Separacion pines h7dragonman

Separacion Pines h7dragonman.png
17K

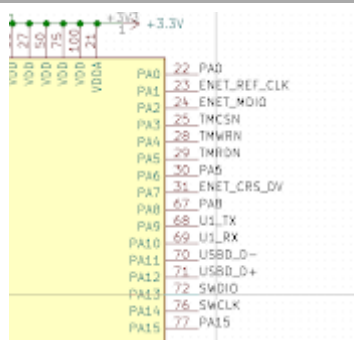
Veo que hay pines de "separacion" en muchas partes del diseño. O sea, en el micro veo conexiones que tiene a ambos lados un pin vacio sin uso (excepto que se conectaron a los conectores J106 al 110).

Ya toque mucho la configuracion original. Esta creo que es la que aun queda sin tocar. Se ven pines como el PA0, 6, 8 y 15 que parecen separar cosas.

No entiendo como determinastes esa configuración...

Yo con el cubemx me tira la lista de pines como sale en el CSV que te mando.
